### NOTA ACLARATORIA N°1

### PROGRAMA CASA PROPIA

**REF: Consultas Licitación Pública**  
**proyectos@ipvmendoza.gov.ar**  
**CASA PROPIA**  
**EX-2021-04721763--GDEMZA-IPV**  
**B° BARRIO MAIPÚ OESTE- MAIPÚ**

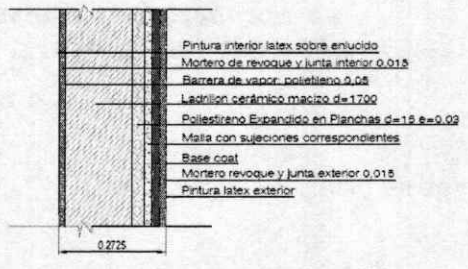
En las especificaciones técnicas particulares, describen revocos exteriores convencionales sin aislación térmica, en la planilla de cotización menciona un revoco con EPS. ¿Cuál es el tratamiento de la envolvente exterior?

Se deberá considerar lo descripto en Pliego de Especificaciones Técnicas.

Se adjunta detalle
